Anomalies de circulation relevées autour des ports de Ramonville (plaisance et technique) affectant la sécurité des usagers (piétons, cyclistes)

Référence : CCM-202303

Date : 19/12/2023

A l'attention de : 2p2r, Municipalité de Ramonville, Conseil départemental HG, VNF, Sicoval

Figure 11 : Situation en août 2023

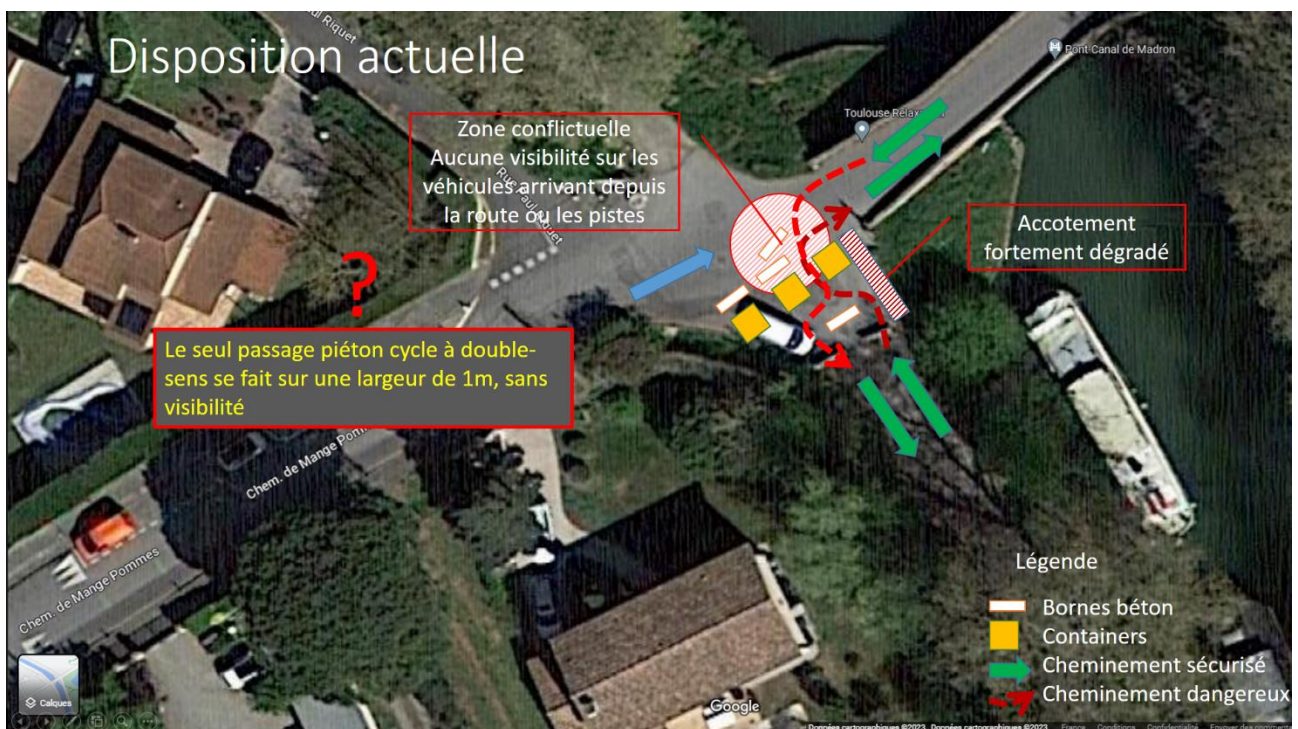
Depuis août 2023, un nouvel « aménagement » présent exactement sur le schéma cyclable du Sicoval.

Un bel exemple d'aménagement anti-cycliste avec des bornes béton anti-franchissement et des containers à poubelles. Du coup, ça fonctionne bien, c'est en effet anti-franchissement ! Les cyclistes n'ont pas d'autre choix que de passer à droite, dans la boue et l'herbe. Donc, les vélos ne peuvent plus circuler en sécurité...S'il est jugé important d'empêcher la pénétration des voitures (il y a de toute façon des poteaux 30m plus loin), il faut mettre en place un aménagement conforme permettant le passage en sécurité des cycles. La dégradation de la portion était déjà déclarée dans Velobs depuis plusieurs années (n°3281 de 10/2018).

Il n'y avait pas de débris avant que les containers soient disposés ici ! Limiter les débris c'est donc simplement ne pas mettre de containers sur une piste cyclable. La solution c'est tout simplement de ne pas créer le problème !

Ce passage déjà très dégradé est emprunté par des centaines de personnes tous les jours, à vélo et à pied. La présence erratique des bornes béton et des containers les met en plus grand danger. Sicoval et municipalité ont un devoir de sécurité et de respect du code de la route vis-à-vis des usagers.

| N° | Commentaire | Action corrective | Suivi |
|----|--|---|--------|
| 9 | Containers et bornes béton très dangereux au pont de mange-pomme | Déplacer les containers et bornes selon préconisations | OUVERT |

Figure 14 : Plan de suggestion d'amélioration (août 2023)

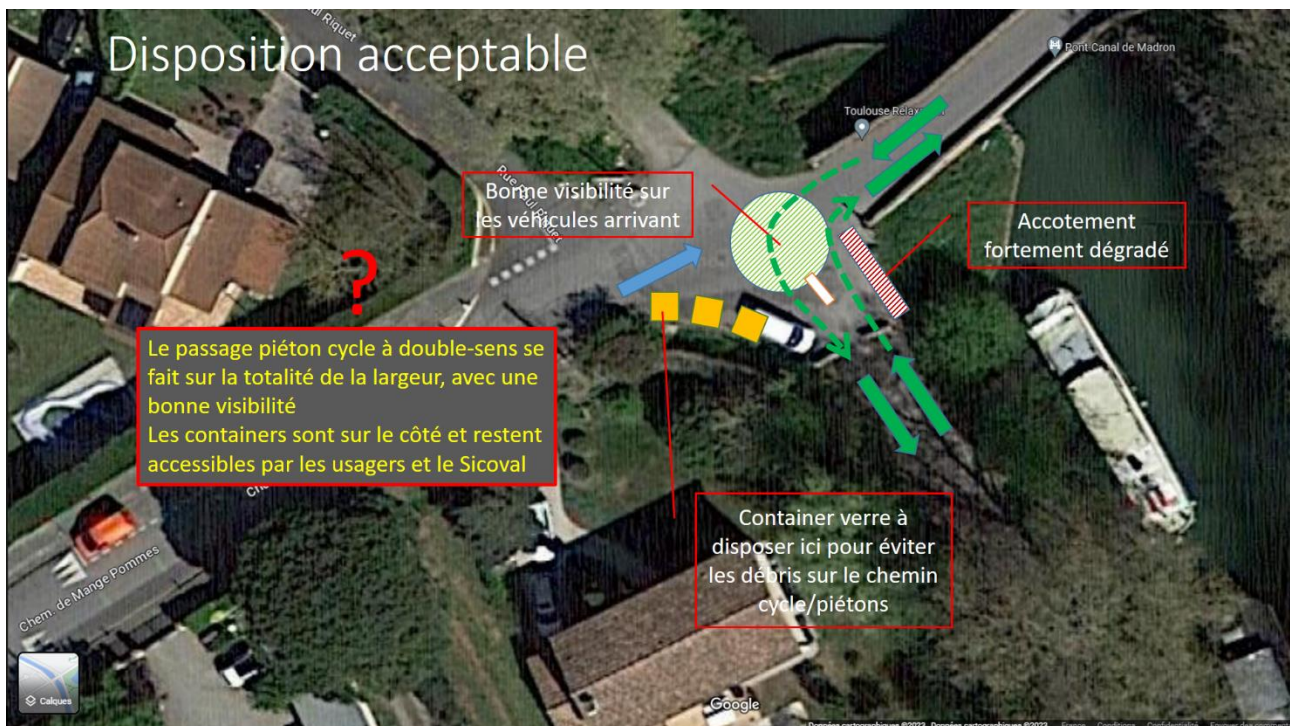
Le container a été décalé le 16 septembre 2023, mais les bornes béton restent gênantes et dangereuses, la visibilité médiocre aux abords des containers (Figure 13).

Il est impératif de trouver une solution apportant la sécurité nécessaire aux usagers. Il convient de résoudre durablement la dangerosité de ce point de convergence et de passage très important. Il est inacceptable que les usagers vulnérables soient exposés à un danger de cette nature sur un parcours cyclable intercommunal. La solution proposée en août 2023 reste la meilleure (Figure 14).

Les premiers débris de verre sont apparus le 05/09/2023. Le Sicoval en a été immédiatement averti. Nos craintes n'ont hélas pas mis longtemps à se réaliser et nous avons demandé (selon le plan repris Figure 14) cette implantation de poubelles pour respecter les usagers et ne pas les mettre en danger.

Figure 17 : Plan incliné pour rejoindre le canal (vue depuis le port)

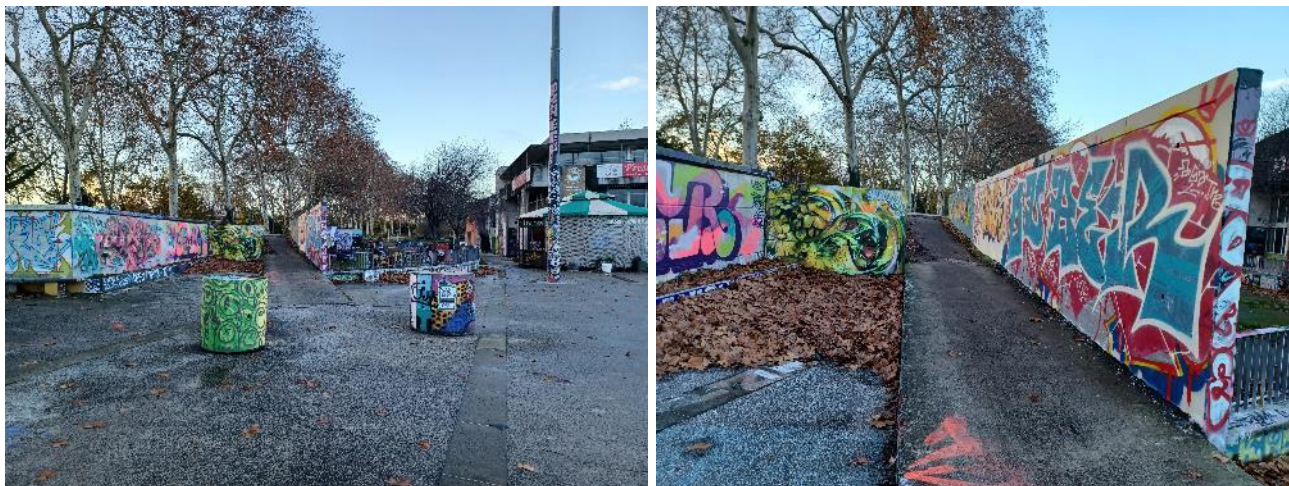
De même, le retour sur la voie verte du Canal se fait par un plan incliné de faible largeur, avec une mauvaise visibilité, dont le revêtement est régulièrement couvert de boue en son milieu et dont la connexion avec la voie verte se fait avec un écart de niveau de 5cm en oblique (Figure 17). Une situation apportant donc du danger aux piétons et cyclistes, en dépit de la vitesse très faible sur ce tronçon.

Il convient d'éloigner les buses béton amovibles (elles sont déplacées lors des festivals sur le port, mais hélas remises en place après).

Il faut également élargir le plan incliné en réduisant l'emprise du mur transversal et niveler la connexion avec la voie verte.

| N° | Commentaire | Action corrective | Suivi |
|----|---|--|--------|
| 13 | Plan incliné de faible largeur avec une mauvaise visibilité, dont le revêtement est régulièrement couvert de boue en son milieu et dont la connexion avec la voie verte se fait avec un écart de niveau de 5cm en oblique | Réduire l'emprise du mur transversal Élargir le plan incliné Niveler la connexion avec la voie verte | OUVERT |
